PARC EOLIEN DES POMMERAIES
Commune de Saint-Julien-de-Vouvantes (44)

Mémoire en Réponse au Relevé des Insuffisances

Projet éolien des Pommeraies - Commune de Saint-Julien-de-Vouvantes
Justification du site à l'échelle de la commune - Synthèse des contraintes

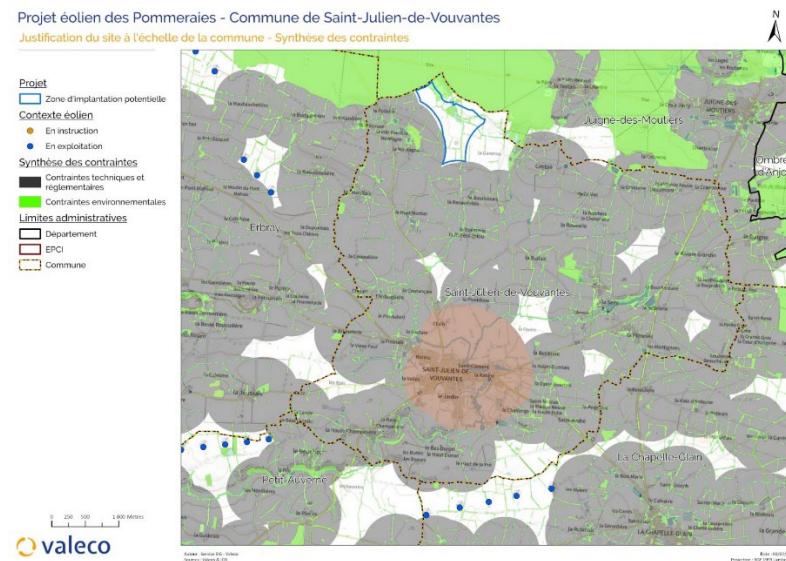
Thème du dossier et/ou élément réglementaire	Compléments demandés compte tenu du caractère incomplet ou irrégulier du dossier	Prise en compte des remarques / Teneurs des modifications et Référence du § et page du dossier mis à jour
ANNEXE I EI – DEFINITION ET CHOIX DES VARIANTES	L'implantation à forte proximité de la Forêt de Juigné, ZNIEFF de type 2 et Réservoir de biodiversité, n'atteste pas d'une recherche prioritaire de l'évitement en matière d'impact du milieu naturel. Une telle implantation justifie en outre des exigences supérieures en matière d'inventaires puis d'application de la séquence ERC (notamment le choix du gabarit, le bridage des éoliennes, etc.).	<p>Il importe de noter que l'identification d'une zone potentiellement propice à l'installation d'un parc éolien émerge toujours d'une première analyse à l'échelle d'un territoire plus large.</p> <p>Voici une synthèse des différentes étapes de travail de recherche de site pour un projet éolien :</p> <ul style="list-style-type: none">- La première étape est une prospection réalisée à l'échelle du département qui permet d'identifier les zones exemptes de contraintes rédhibitoires (contraintes de l'aviation civile, de l'armée, d'éloignement de 500 mètres aux habitations etc.). L'analyse de ces premières contraintes permet d'identifier plusieurs zones à l'échelle de chaque commune.- Ensuite, les communes sont contactées afin d'échanger avec les élus sur l'intérêt potentiel pour l'étude d'un projet éolien sur le territoire. La société Valeco porte une attention spécifique à la position des élus pour l'étude d'un projet éolien. Le maire et/ou son conseil municipal est rencontré afin de présenter une première étude de faisabilité pour le développement d'un projet éolien sur le territoire.

- Avec l'accord des élus, une prise de contact avec les propriétaires et exploitants agricoles concernés par ces zones a été réalisée. Ces premiers échanges ont permis de confirmer l'intérêt d'une majorité des parties prenantes pour l'étude d'un projet, ce qui est également un aspect déterminant dans l'analyse des alternatives possibles. Les contrats signés avec les exploitants agricoles et propriétaires fonciers étaient suffisamment nombreux pour envisager un projet éolien sur le plan « foncier » dans le cadre du projet éolien des Pommeraies.

Comme la carte de synthèse ci-dessous peut le mettre en évidence, plusieurs zones propices à l'implantation d'éoliennes existent sur le territoire de Saint-Julien-de-Vouvantes. Suite à une concertation avec les élus au dès la première prise de contact, il a été choisi de choisir la zone la plus éloignée du bourg de Saint-Julien-de-Vouvantes pour limiter les potentiels gênes des habitants. Les deux zones les plus éloignées à l'est du bourg présentent une superficie restreinte pour l'implantation d'éoliennes. Au niveau de la zone située au sud du bourg, les propriétaires fonciers étaient défavorables à un nouveau projet éolien dans ce secteur. Ainsi, la zone située au Nord de la commune, **tout en préservant un éloignement de 200m de a forêt de Juigné**, a été sélectionnée pour mener les différents volets d'études (techniques, environnementales, paysagères, etc...) nécessaires pour la réalisation du projet éolien des Pommeraies.
